MODIFICA  
SCHEMA ELETTRICO

SM 6124

SIEMENS - Modd. SM 6124 e 5124. Gamma onde medie da 525 a 1605 kc/s. Gamma onde corte da 5,8 a 16 Mc/s. Media frequenza  
469 kc/s. Frequenza di taratura: OM 600 kc/s e 1500 kc/s; OC 4 Mc/s e 9 Mc/s.

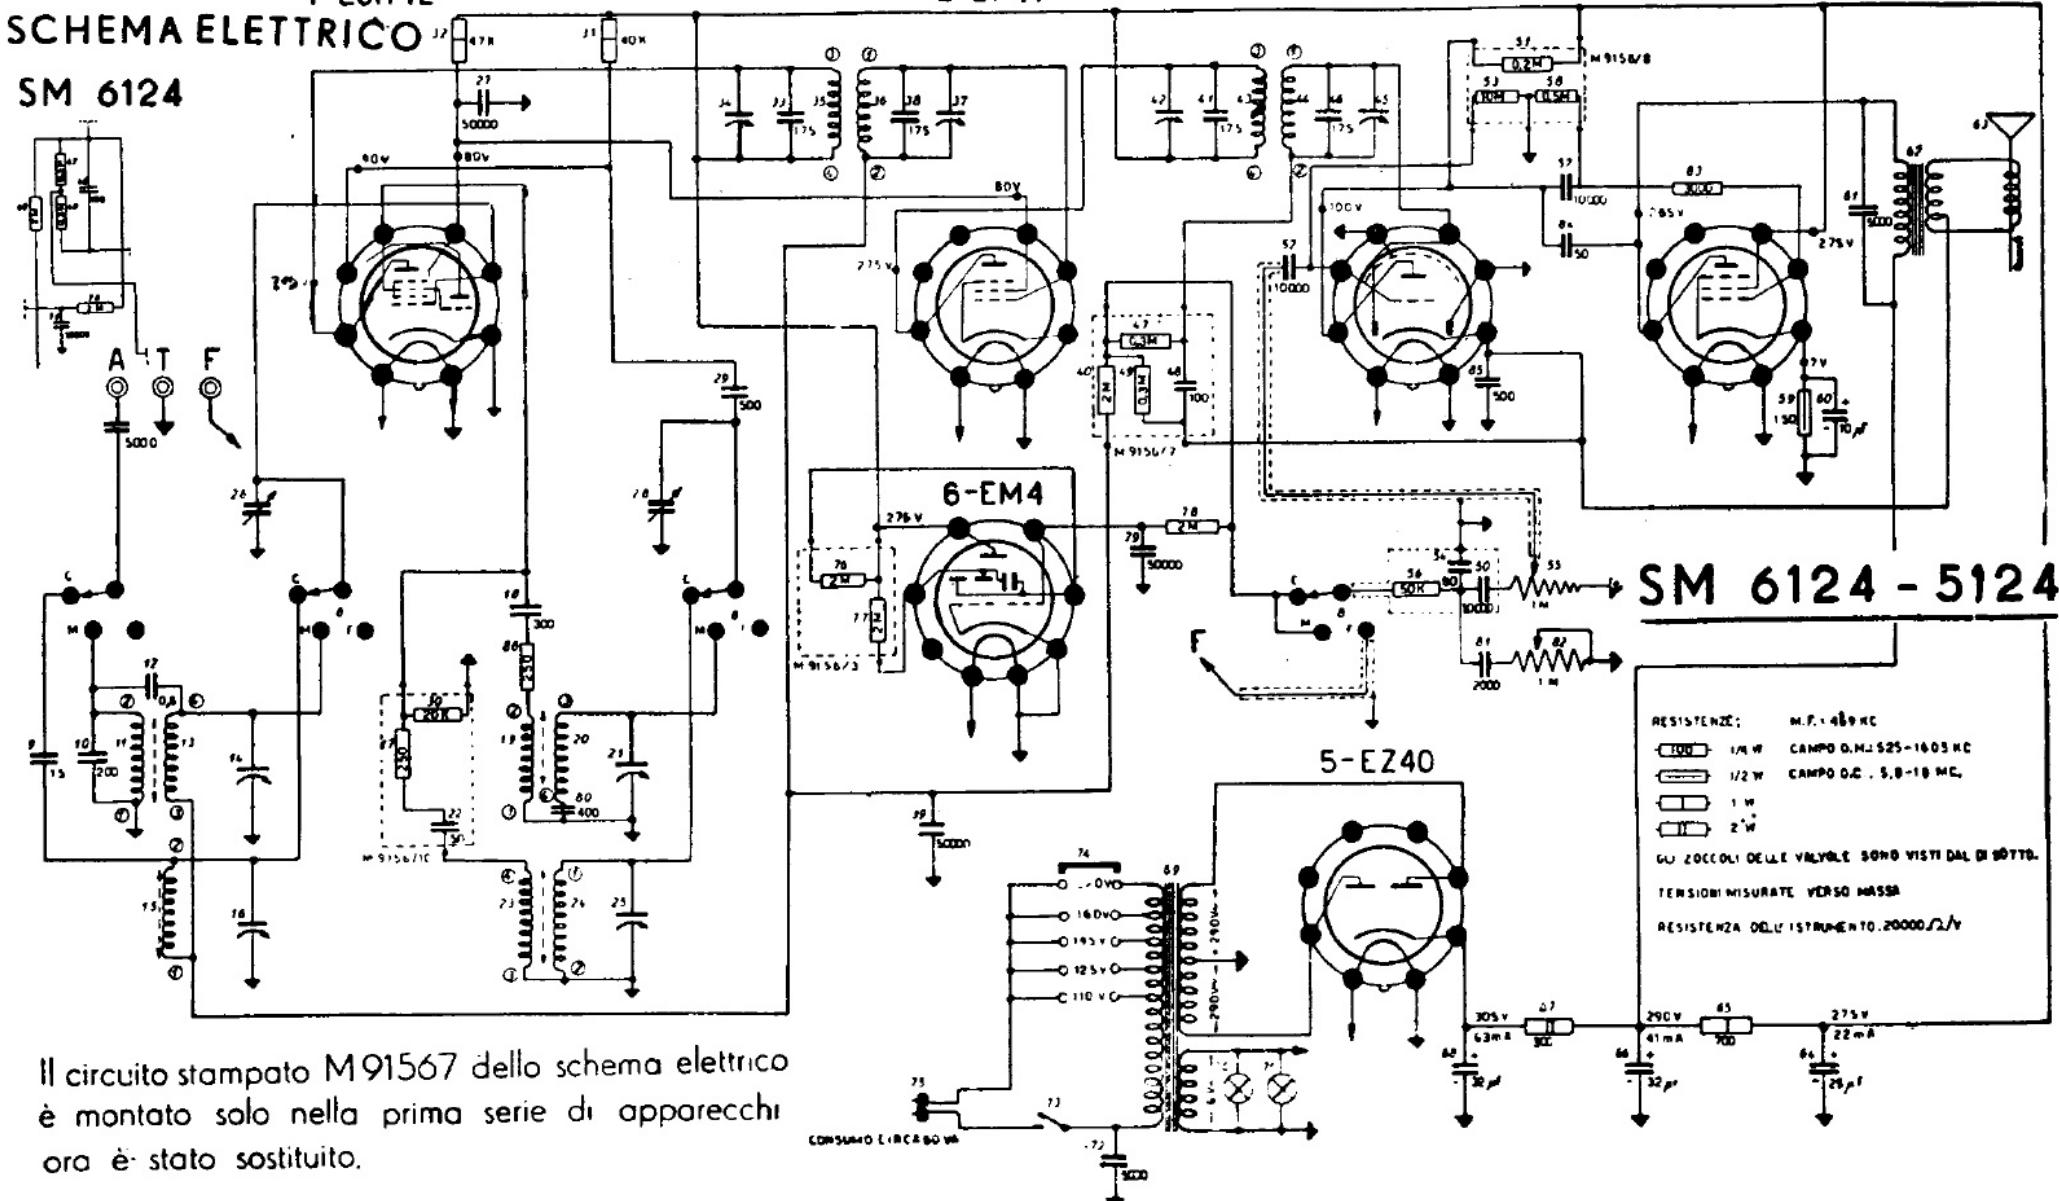
Il circuito stampato M91567 dello schema elettrico  
è montato solo nella prima serie di apparecchi  
ora è stato sostituito.
